**INFORME DE VISITA DE CONTROL
N° 009-2024-OCI/3948-SVC**

**“EJECUCIÓN DE LA OBRA: CREACIÓN DE LOS SERVICIOS
DE TRANSITABILIDAD VEHICULAR Y PEATONAL EN EL A.H.
BELLAVISTA DEL DISTRITO DE NUEVO CHIMBOTE -
PROVINCIA DE SANTA - DEPARTAMENTO DE ANCASH”**

**PERÍODO DE EVALUACIÓN DE VISITA DE CONTROL:
DEL 5 AL 11 DE MARZO DE 2024**

IMAGEN N° 5
PROGRESIVA 0+070 KM DE LA CALLE
D, EN LA MANZANA L.

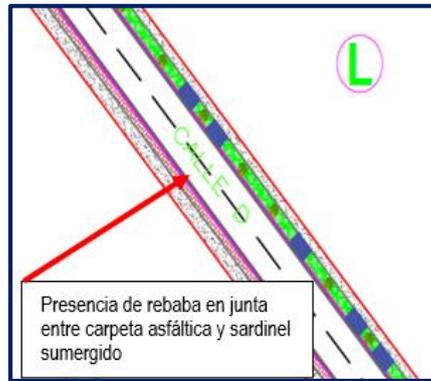
Se advirtió en la calle “D” de la manzana “L”, la falta de alineamiento entre la carpeta asfáltica y el sardinel sumergido, situación que facilitaría el desprendimiento de la carpeta asfáltica la cual podría afectar la durabilidad y por ende la calidad de la obra, tal como se muestra a continuación:

Presencia de rebaba en junta entre carpeta asfáltica y sardinel sumergido

De las imágenes 5 y 6, se advierte que no se habría considerado lo establecido en la partida 01.05.05 Carpeta asfáltica en caliente de 2", ya que los bordes del pavimento deben ser rectilíneos y coincidentes con el trazado además establece que todo exceso de material será recortado después de la compactación final y depositada fuera del derecho de vía, debiendo ser eliminada considerando aspectos de protección ambiental.

IMAGEN N° 7
PROGRESIVA 0+135 KM DE LA CALLE
B, EN LA MANZANA C.

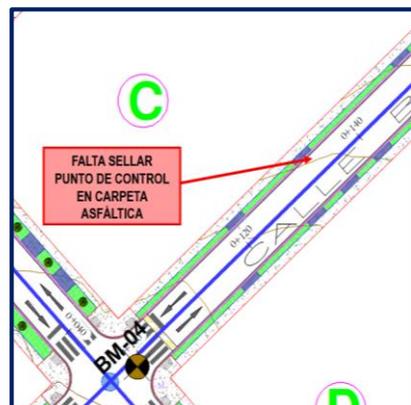
Se denotó, en la manzana "C" específicamente en la progresiva 0+135 de la calle "B", la falta de sellado en carpeta asfáltica, luego de la extracción del núcleo para determinar su espesor, tal como se muestra a continuación:

IMAGEN N° 17
UBICACIÓN DE FISURA EN JUNTAS DE DILATACIÓN ENTRE LA CALLE D Y CALLE A, DE LA MANZANA L

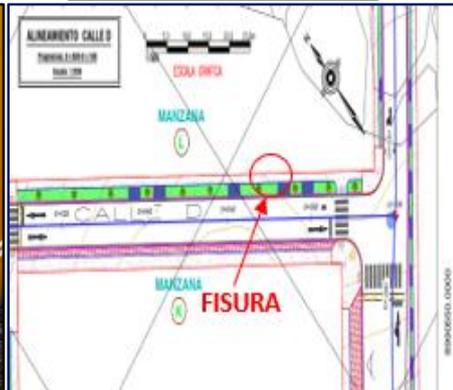
De similar forma, también se advierte presencia de fisuras en las veredas en la zona de la junta de dilatación, tal como se aprecia a continuación:

IMAGEN N° 19
UBICACIÓN DE RESANE Y FISURA DE
VEREDA EN EL ANCLAJE DE
BARANDAS ENTRE LA CALLE D Y
CALLE A, DE LA MANZANA L

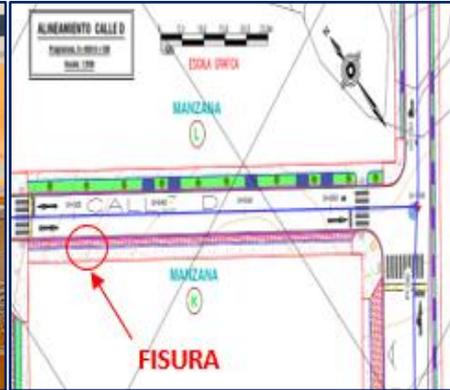
IMAGEN N° 18
RESANE Y FISURA DE VEREDA POR
EL ANCLAJE DE BARANDAS ENTRE
LA CALLE D Y CALLE A, DE LA
MANZANA L

IMAGEN N° 23
FISURA EN TODO EL LARGO DEL PASO DE VEREDA ENTRE LA CALLE A Y CALLE D, DE LA MANZANA C.

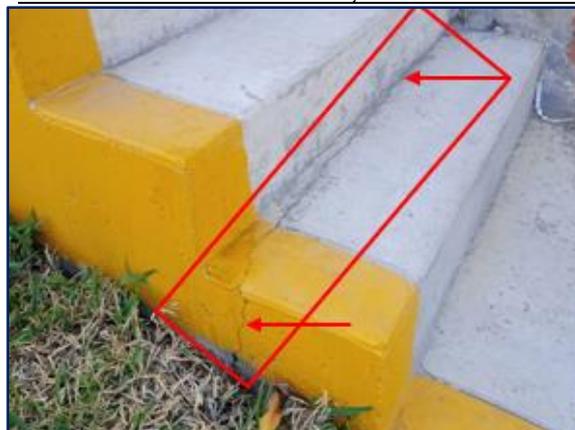
De la inspección física de la obra, de 27 de febrero de 2024, se advierte fisuras, cangrejas, resane en veredas y rampas, tal como se muestra en las siguientes imágenes:

De lo mostrado en la imagen n.º 22 y n.º 23, podemos advertir que existe el riesgo de alterar la serviciabilidad y durabilidad de la vereda, esta condición afecta la calidad del concreto sobre todo teniendo en cuenta que, la memoria descriptiva del expediente técnico aprobado en el literal 2.3 Bases de diseño, indica que el periodo de diseño del proyecto es de 20 años, asimismo, la justificación del proyecto se basa en un diseño moderno y acorde con las exigencias mediante la complementación de veredas y áreas verdes, sin embargo, se ha advertido que en diversos sectores de la obra, lo encontrado, difiere de lo descrito en la memoria descriptiva.
